27-05-2025

NOTAT

ÅLHOLM PLADS

Trafikal vurdering

Figur 2 Kollisionsdiagram over ulykker sket ved Ålholm Plads i perioden 2020-2025

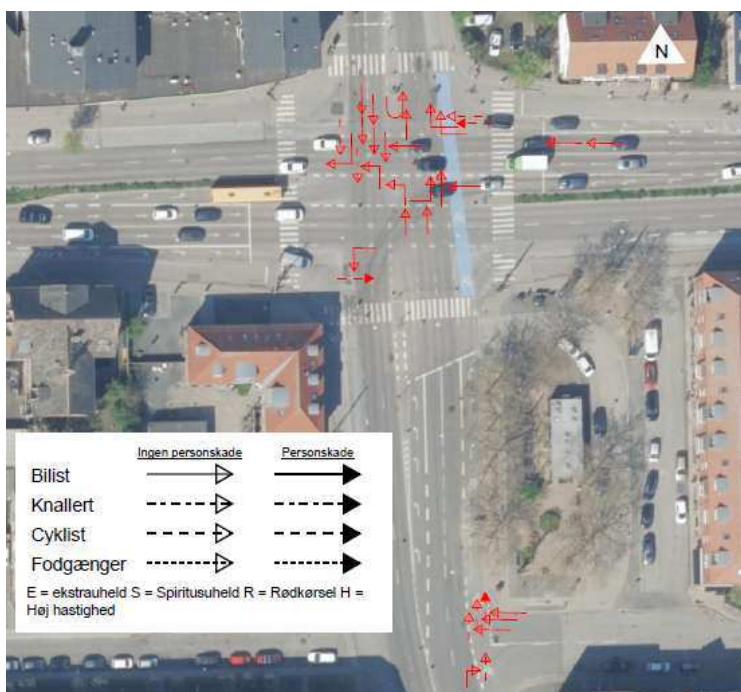
I perioden 2020-2025 er der sket 17 uheld i krydset Roskildevej/Ålholmvej og Bramsløkkevej/Ålholmvej. Uheldene er indtegnet i et kollisionsdiagram som ses på Figur 2. Flere af ulykkerne er bagendekollisioner, som tyder på at bilisterne kører i høj fart ad både Roskildevej og Ålholmvej. Derudover er der sket både venstre- og højresvingsulykker, hvor bilister ikke har overholdt deres vigepligt og derfor påkørt cyklister. Derudover ses ingen klare tendenser i årsagerne bag de resterende uheld.
